Aktivní turistická zóna u Světa – 2. etapa – aktivity park

ZMĚNOVÝ LIST STAVBY

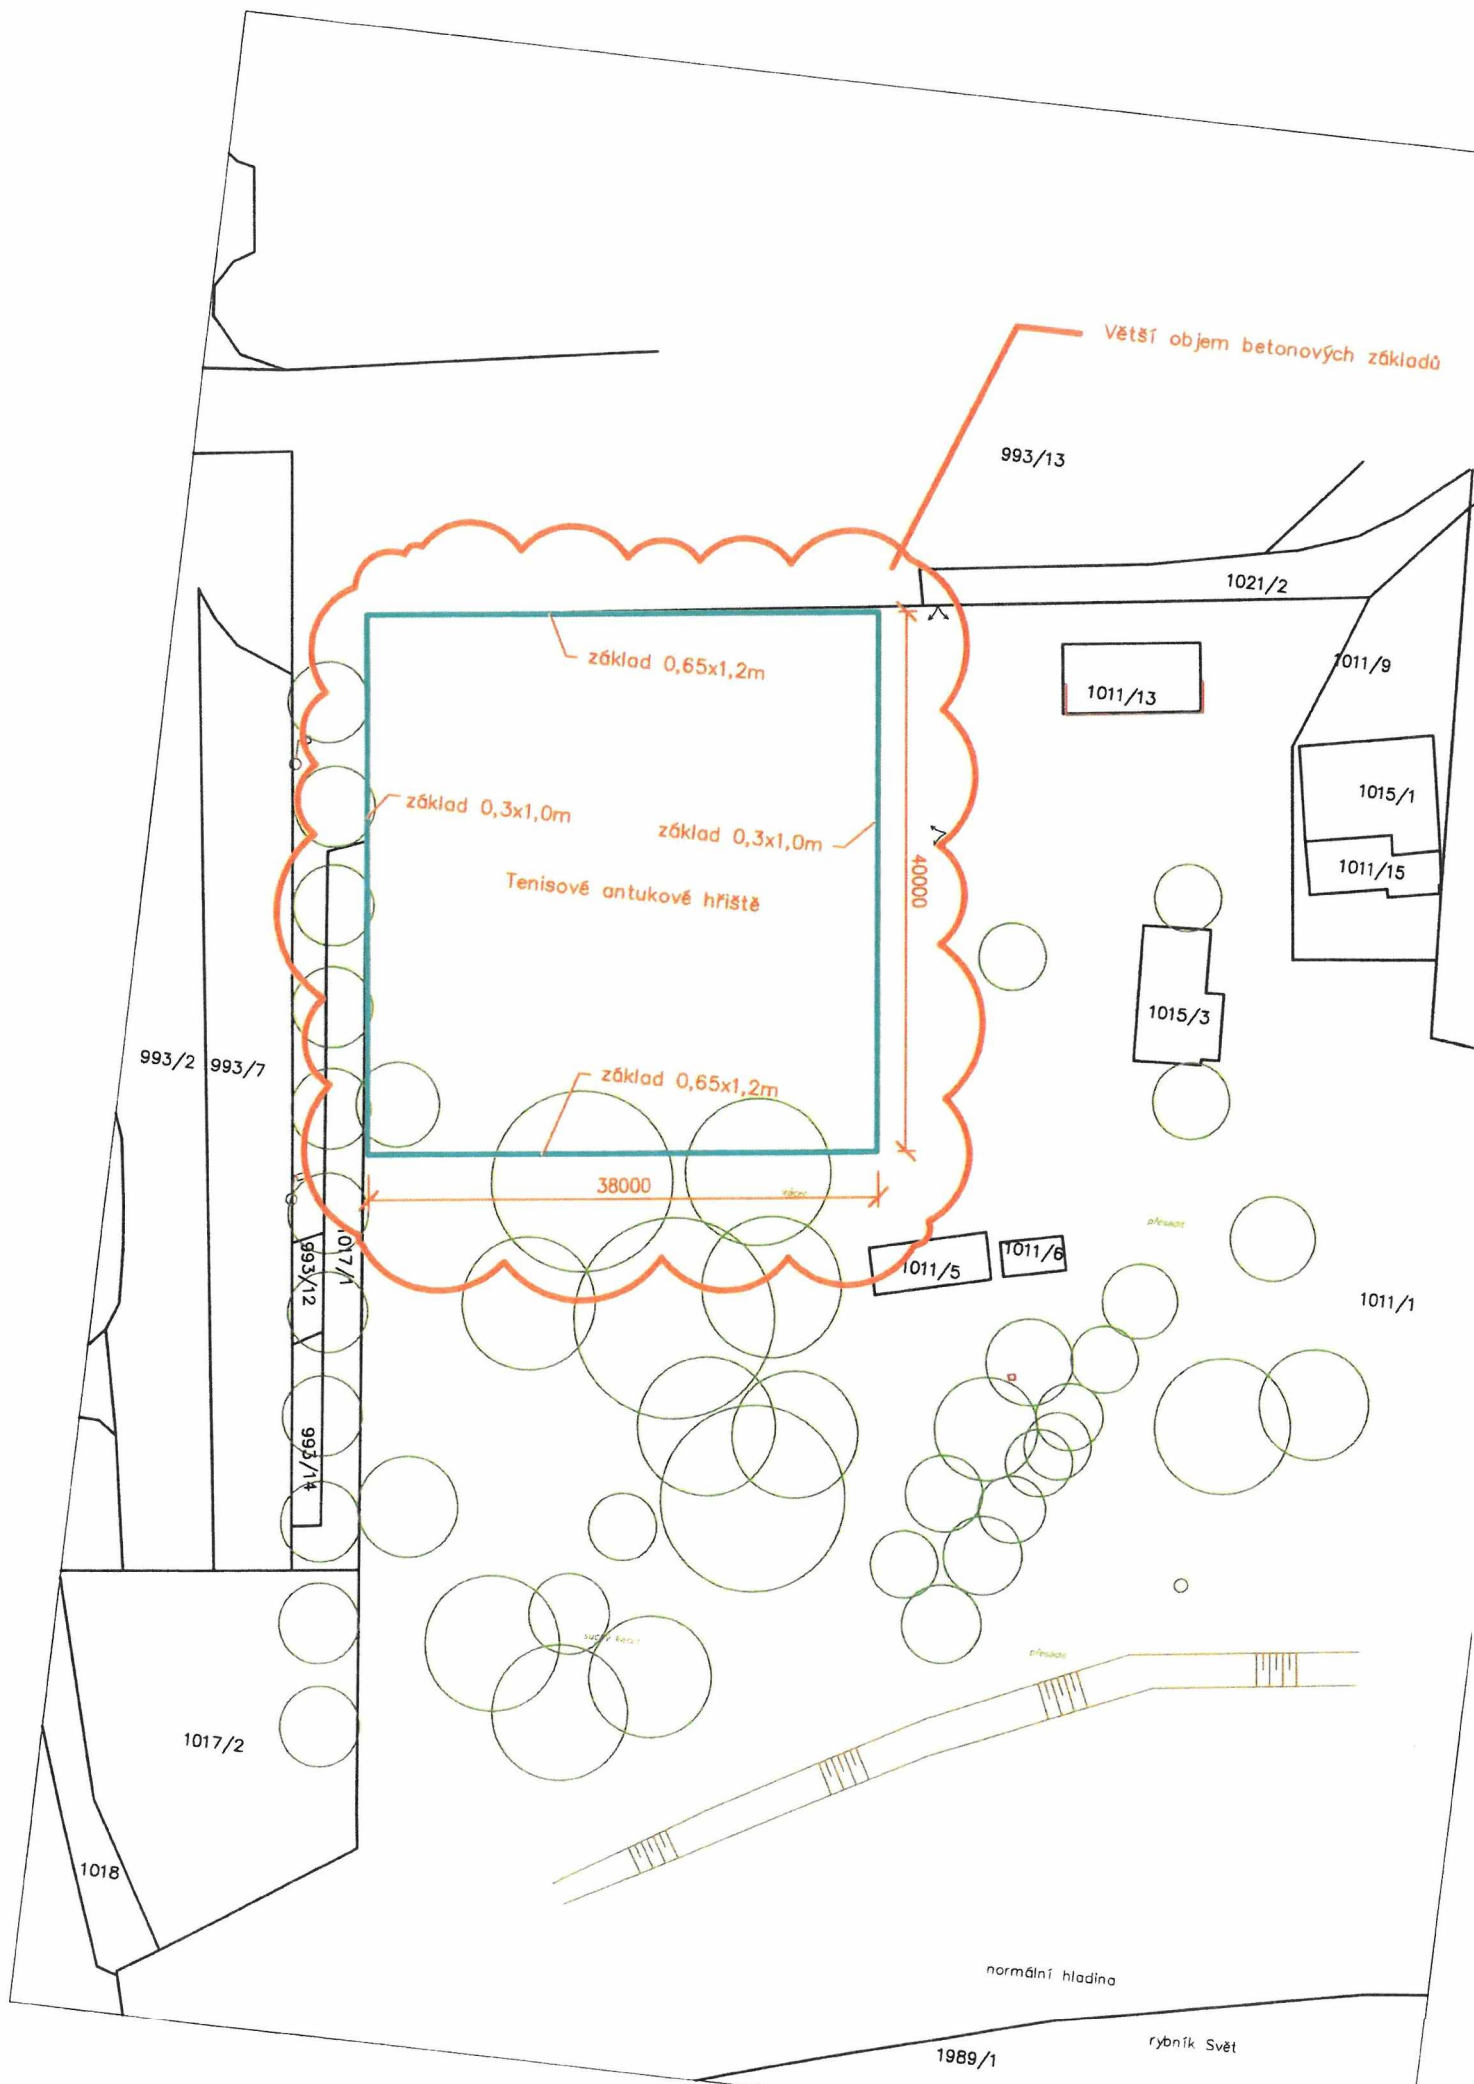
3. Odůvodnění změny:
Při provádění bouracích prací stávajícího oplocení antukového hřiště byl zjištěn větší objem betonových základů (základ; $0,65 \times 1,2 \times (2 \times 38) + 0,3 \times 1,0 \times (2 \times 40) = 83,28 \text{ m}^3$
než jaký je uveden ve výkazu výměr (sokl plotu; $0,2 \times 0,2 \times (40 \times 2 + 38 \times 2) = 6,24 \text{ m}^3$;
základ; $0,3 \times 0,9 \times (40 \times 2 + 38 \times 2) = 42,12 \text{ m}^3$)
Navýšení objemu odstraněných betonů je o 34,92 m³.
